船舶測度官会議質疑応答集

(昭和57年～平成2年度)

平成4年3月

財団法人 シップ・アンド・オーシャン財団

問 心得10-1 アについて(元年 東北)

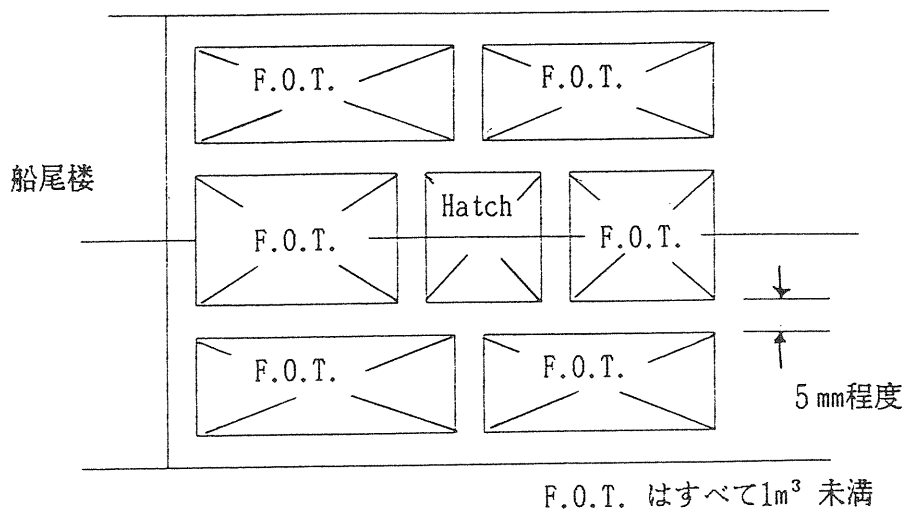
心得10-1 アにより 1m^3 未満の構造物は微小容積として無視することとなっているが、下図のように 1m^3 未満の燃料タンクを 5mm 程度の間隔を開けて配置した場合、個々に心得10-1 アを適用できるか。

(回答) 本件のようにタンクを設置した場合、その場所は船舶の有用な場所として一括計測し、トン数に算入するものとする。

問 巻網本船の船尾作業台の取扱い (58 東北)

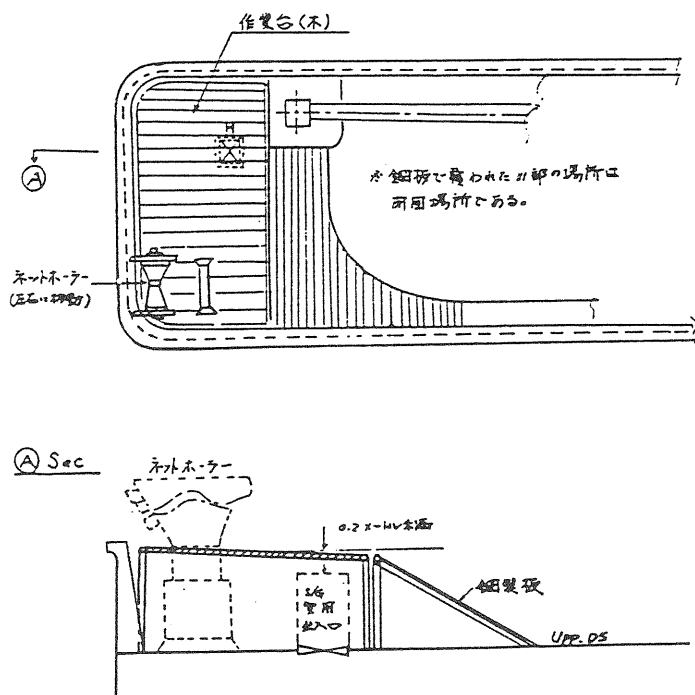
下図のように前の傾斜面は網をスライドさせるため鋼製を必要とし支持（パイプ）で固定している。作業台（木製）は支持（アングル）のみで支持しており高さは、下面の舵機室用出入口の上部より0.20メートル以内で他の構造物とは接続させていない。ネットホーラーは起倒式で揚網時以外は作業台内に収納できるようにになっている。作業台下部の場所は心得10-1 -エ及び解説10-1 - (4) により閉囲場所と考えてよい。

(回答) 解説10-1 - (4) - (イ) により取り扱う。当該倉口が貯蔵品の出し入れの用途がないか確認されたい。

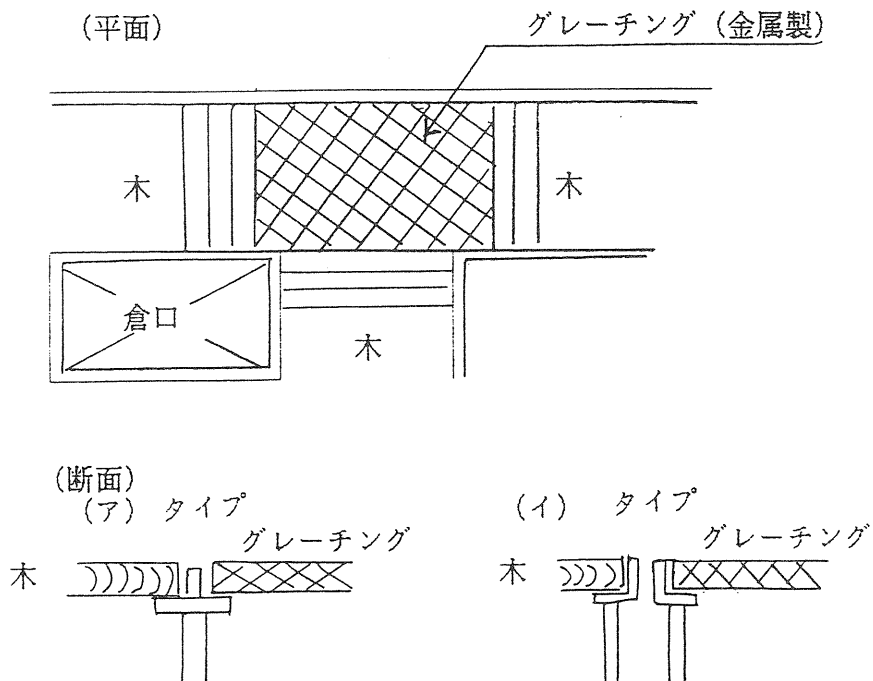
旋網附属運搬船において、グレーチングと木が混在する作業台の取扱いについてお伺いしたい。

- (ア) グレーチングを閉鎖装置と考え総トン数に算入する。
- (イ) グレーチング部分を独立させたもので解説5-(3)により閉鎖場所としない。

(回答) 排水性を高めるために作業台の一部にグレーチングが用いられているものについても作業台と認めて差し支えない。(イ)タイプのような構造とする。

問 いか流しといの下部の取扱いについて (62 北海道)

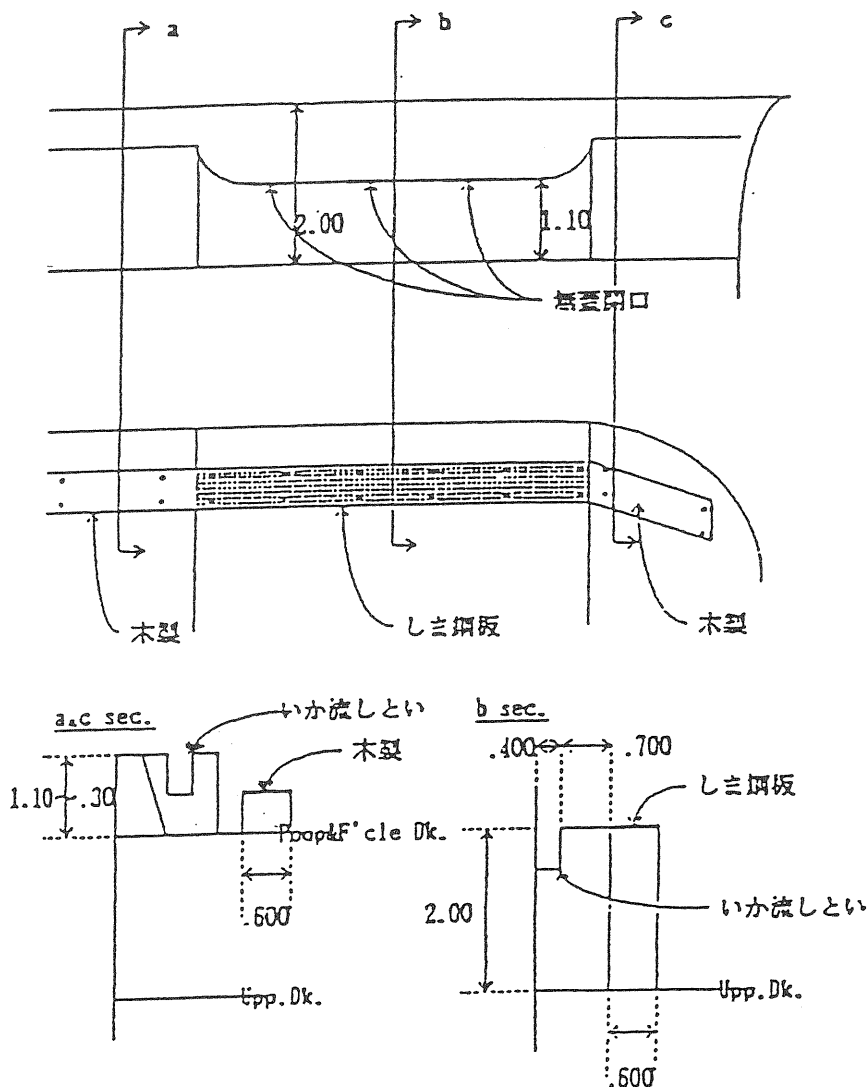
いか流しといを有するいか一本釣漁船には、いか釣機械を高い位置に設置し、その保守管理のため歩み板を設置する船舶があるが、その下部の場所は、心得10-1-エの該当する場所として取り扱いたい。また、船体と接続したとい及び歩み板については、測度の対象としたい。

(回答) a 及び c 断面について、作業台の要件を満足する場合、心得10-1-エを適用する。
b 断面の場合、いか流しといと歩みいたが一体となり、かつ、船側外板と接続しているため、当該下部の場所は閉囲場所とする。

問 解説10-1-(7)-(イ)の高さ(H)の取扱い(58 東北)

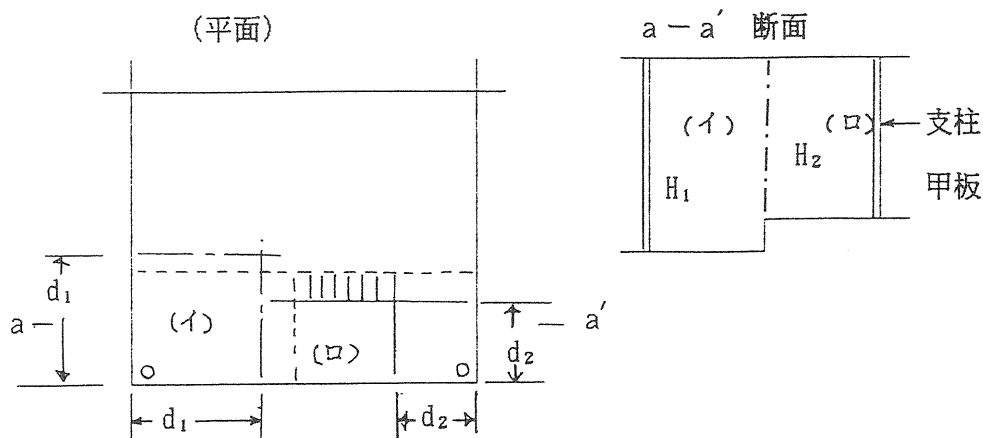
- (1) 甲板又は覆いの高さ(H)が下層甲板の階段等により異なる場合、階段にて(イ)、(ロ)に区分してそれぞれの高さ(H_1 、 H_2)により判断してよい。 (下図の場合、(ロ)のみを閉囲場所とする。)

- (回答) 各々の高さ H_1 、及び H_2 により判断する。(ロ)の部分が心得10-1-(7)-(イ)の要件を満足していないので(イ)、(ロ)の場所が閉囲場所となることに留意されたい。

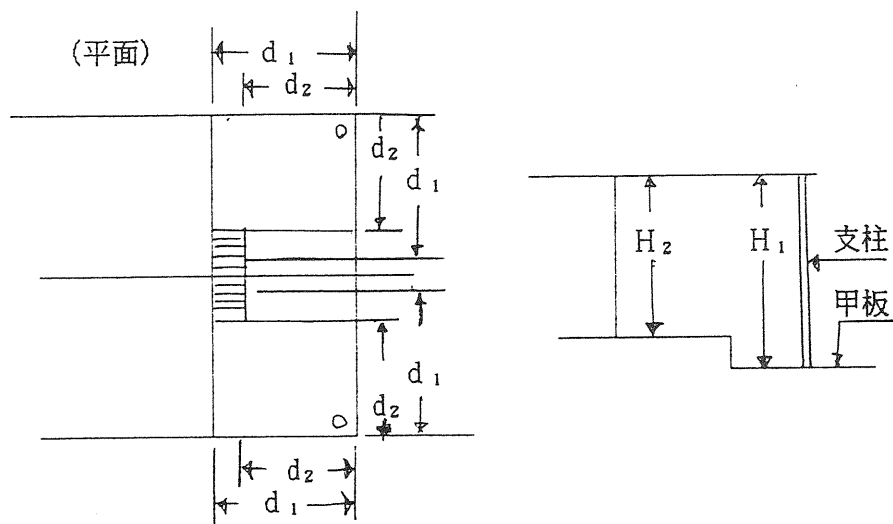
- (2) 下図の場合、高さは H_2 とすることでよい。

- (回答) H_2 ではなく H_1 により判断する。

問 鯨船のフライング パッセージの取扱い (59 東北)

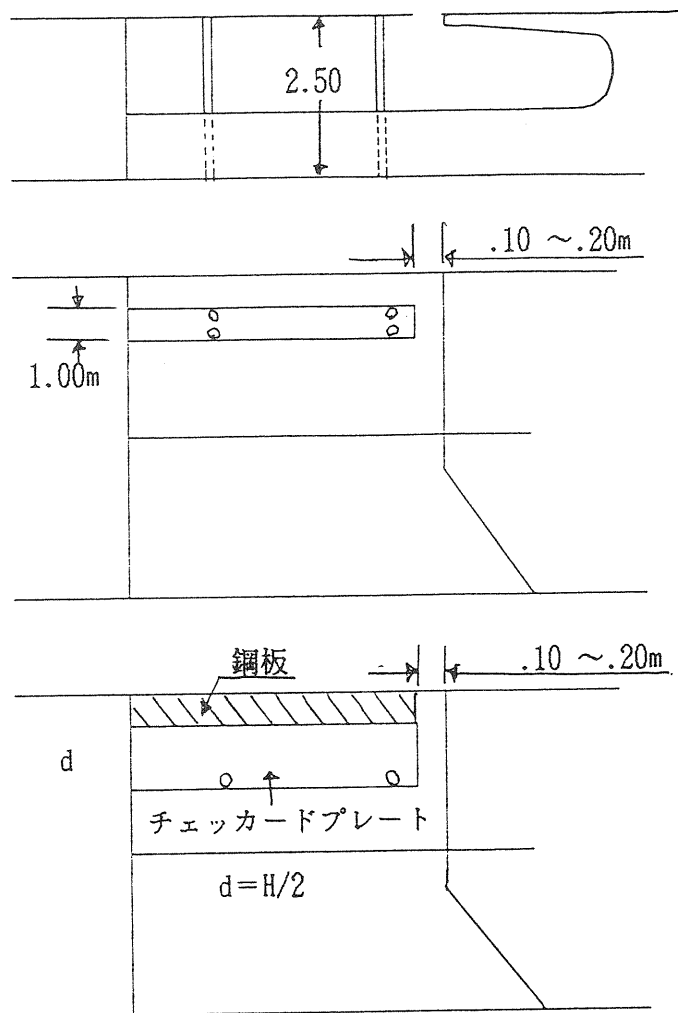
昭和58年度先任船舶測度官会議資料のうち新潟運輸局提出議題(ロ)は、心得10-1-キが適用されるが下図(A)のように斜線部を鋼板にて閉鎖(船側外板を溶接しチェックードプレートとはボルトナット締め)した場合、心得10-1-キが適用されるか。

(回答) できない。

問 舶査第617号(58.10.4)によって除外された場所の取扱い(59 中部)

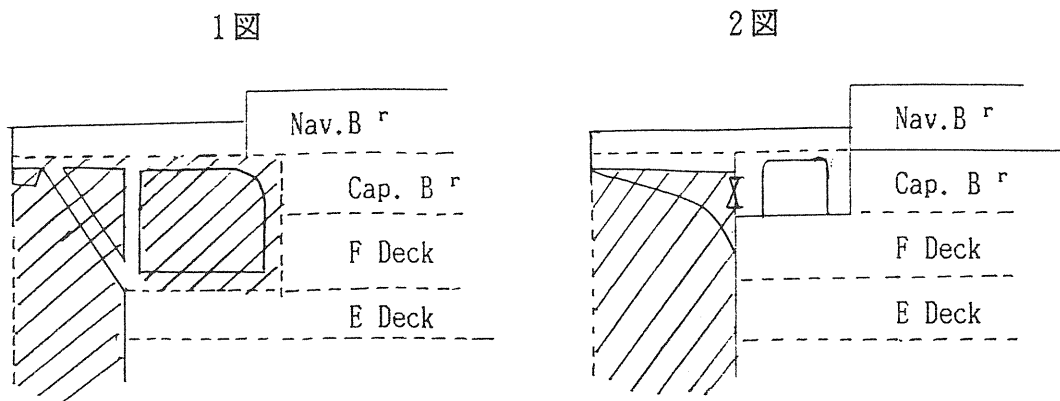
下図船舶(2図)は、測度したもので除外しなかった場所(太線部分)である。舶査第617号及び舶査第116号(58.3.10)の場合、閉囲されていない場所とあるがこの意味には多層甲板にわたっているという意味も含まれていると解してよい。

(回答) 当該場所が仕切り、若しくは隔壁又は、甲板若しくは覆いにより閉囲されている場所(法第3条)か否かの判断によって取扱いを決めたもので多層にわたっているか否かにより判断するものではない。

問 暴露場所の取扱い (59 九州)

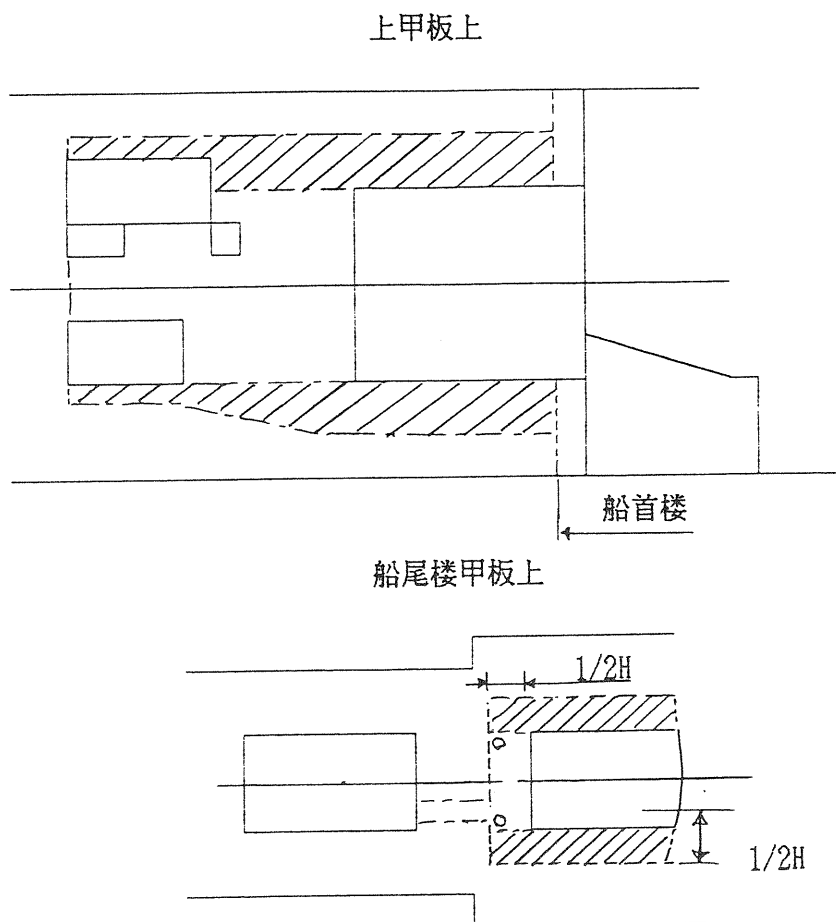
作業船の甲板が下図のような場合、斜線部は心得10-1 -キの暴露部とみなされる場所として取り扱ってよいか。

(回答) 上甲板上・・・ 貴見のとおり。

問 カーテンプレートとビーム又はガーダーについて (60 九州)

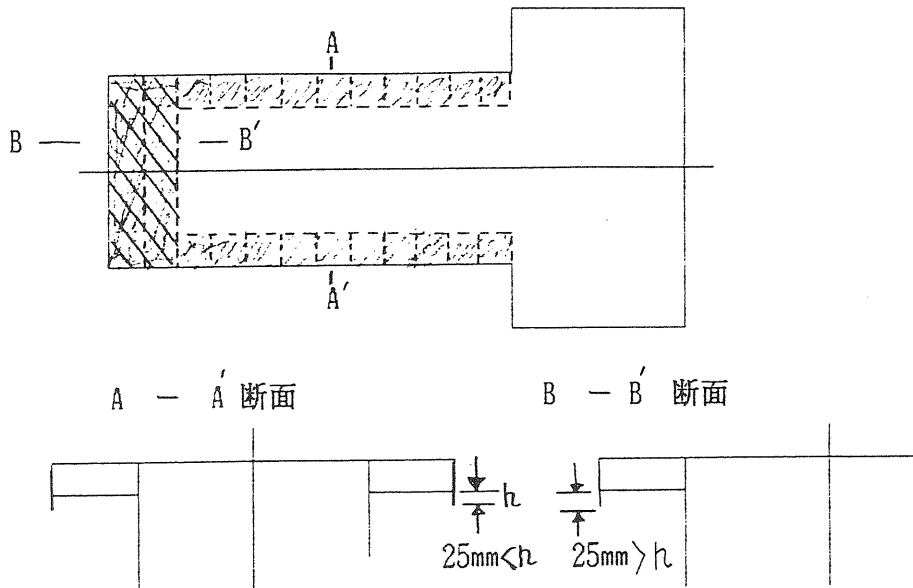
昭和58年度先任船舶測度官会議において、中国運輸局の質問(3)の回答で(ア)「・・・方向性は問わない」とあるが、下図の場合、着色部全体が閉囲しない場所となるか、又は、閉囲しない場所は斜線部だけか。

(回答) 後部において満足しているので着色部全体が閉圈しない場所となる。

60年度先任船舶測度官会議(四国) 質問 1

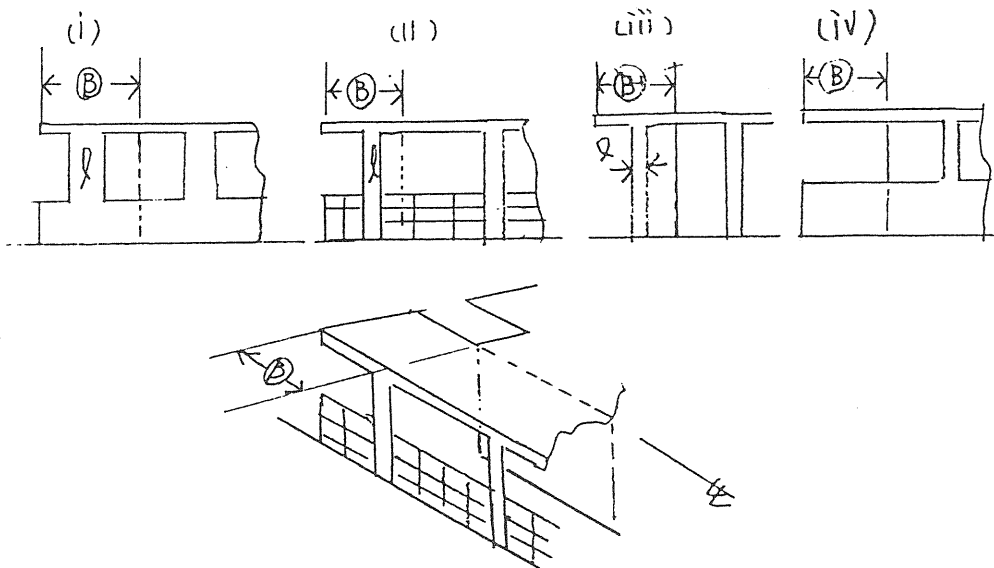
昭和58年度四国会議問22の回答で「Fr32~37は規則第32.33条第2号を適用し、Fr32~37の両側部は下部のバーティカルプレートが60cm未満であれば解説10-1 一(7)を適用」とあるが、60年度先任船舶測度官会議(四国)の質問1の付図①及び②図のような両船側にわたる構造物の端部のバーティカルプレートが60cm未満であればB部に解説10-1 一(7)を適用してよろしいか。

(回答) ①、② 共に貴見のとおり。ただし、船側部において60cm未満のバーティカルプレートがブルワークと接続されていないこと。

ⓑ 部分にあるバーティカルプレートの長さℓは60cm未満とする。

問 心得10-1 一キの適用について(62 九州)

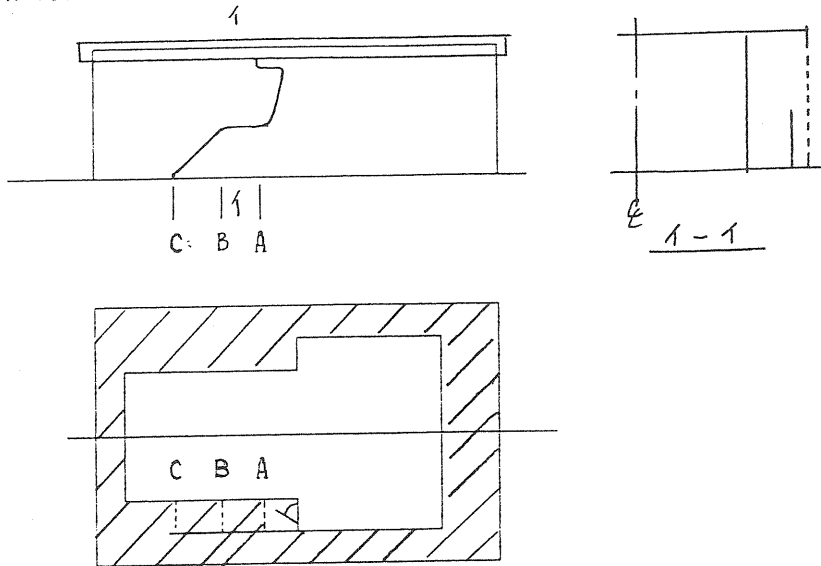
下図において、斜線部は心得10-1 一キを適用できると思われるが、右舷側の通路部分のA - C 間についてはどうか。

(回答) A点からB点までは閉囲場所とする。

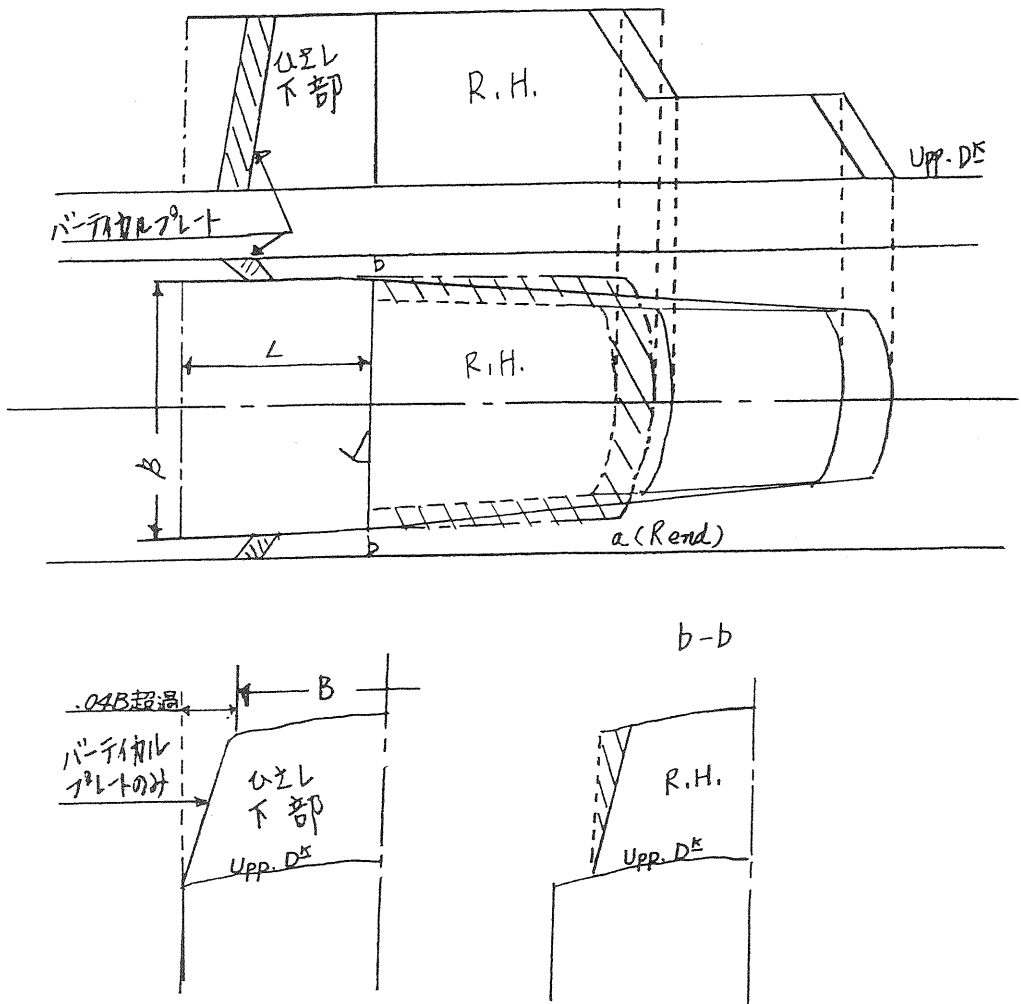
下図のように、甲板室の前後左右に張り出された甲板を有し、張り出し甲板の後部の両側においてパーティカルプレート (60 cm 未満) が支柱をなしており、奥行き(L) が $H/2$ を越えている場合、解説によりひさしの下部全部が閉囲場所と考えられるが、図中b点より前部(斜線部)については暴露部とみなされるような場所であり、張り出し甲板下の全部を閉囲場所とするのではなく、b点(甲板室後端壁)で前後に分けて考え、後部のみ解説10-1-(7)-(イ)により閉囲場所としてよろしいか。

なお、張り出し甲板の両側は船側より $0.04B$ の位置に達していない。

(回答) 原則として、同一ひさし面において取扱いが変わることはないが、本例については、b点より前方を解説10-1-(7)-(ア)を、同後方を解説10-1-(7)-(イ)を適用することとして差し支えない。

問 張り出し部の取扱いについて (63 九州)

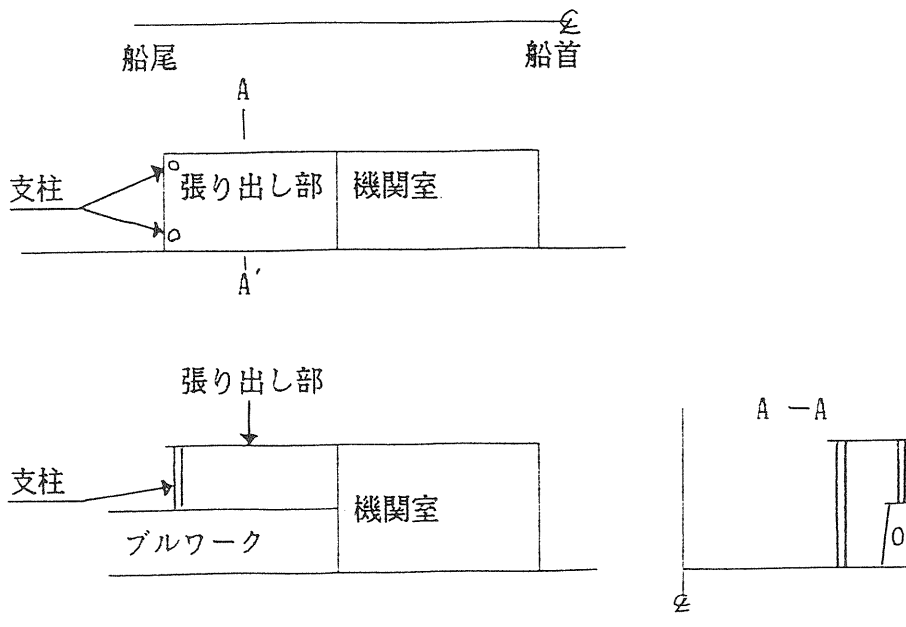
底引き網漁船の船尾船側にある機関室後部の出入口上部にひさしが設けられているが、これが下図のように船側は外板の延長線上まであり、また、支柱は甲板及びブルワーク上部に設けられている。この場合、心得10-1-キ及び解説10-1-(7)-イは適用できないでしょうか。

(回答) 船側部において、当該ひさしが支柱のみで支えられているとはいえないため、解説10-1-(7)-(イ)は適用できない。

2 端艇甲板上甲板室

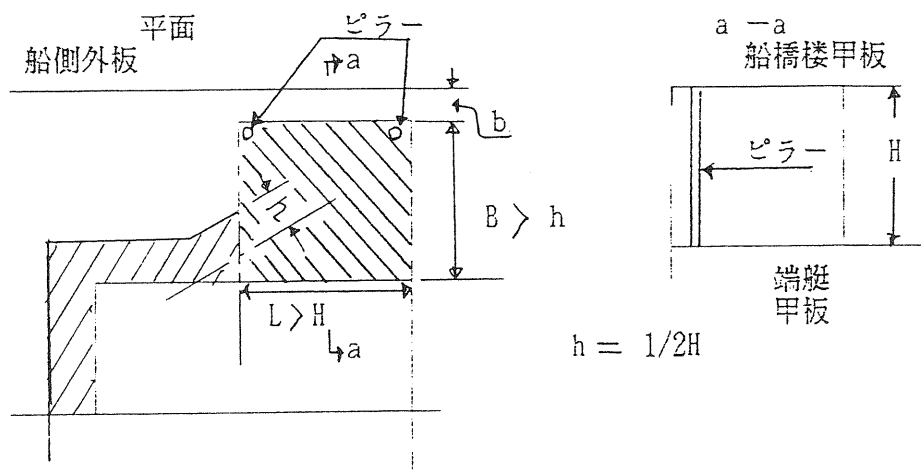
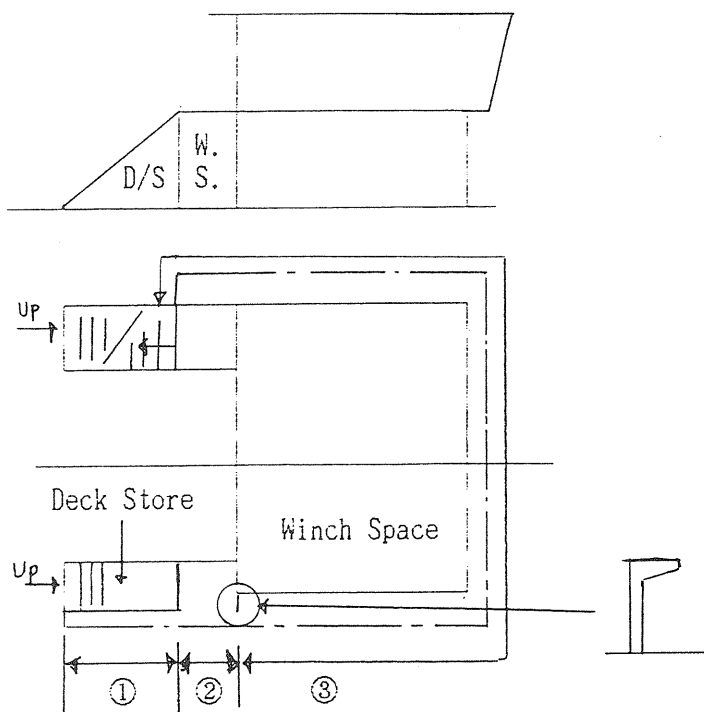
(1) $b \geq 4\%B$ の場合

おおい甲板下全体（/////部も含めて）が閉囲場所であり、\\\\\\\\部は両船側に達する場所であるので、規則第32条第2号に該当する開口があれば除外する。

(2) $b < 4\%B$ の場合

おおい甲板下全体（/////部も含めて）が閉囲場所であり、規則第32条に該当する開口がないので、除外場所の適用はできない。

(回答) 現行の基準では貴見のとおり取り扱うこととなるが、この場合極めて閉囲性の低い場所も閉囲場所となるという不合理を生ずる。よってこのような場所の取扱いについては今後検討して行くこととしたい。

問 ウィンチデッキ下部の場所の取扱い (58 四国)

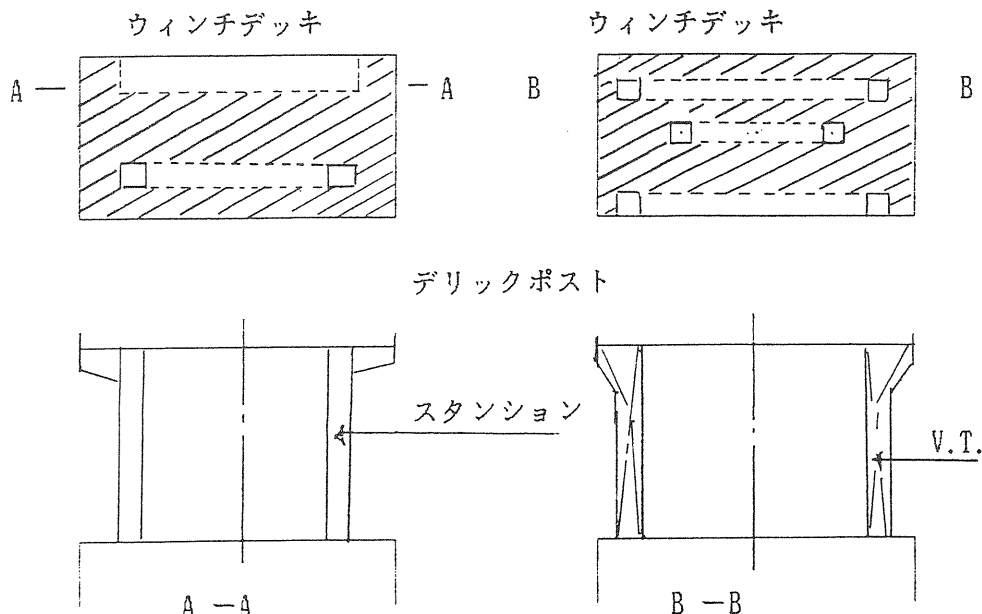
貨物船の上甲板上ウィンチデッキ下部の場所が、下図のような場合規則32条第2号を適用し、斜線部を除外する扱いでよいのか。なお、スタンションの長さが60cm未満の場合は、スタンションを無視してよいのか。

(回答) 規則第32条第2号及び第33条第2号を適用されたい。
スタンションについては、長さが60cm未満の場合無視して差し支えないが、デリックポスト、通風囲壁については、構造物と考えるので無視できない。
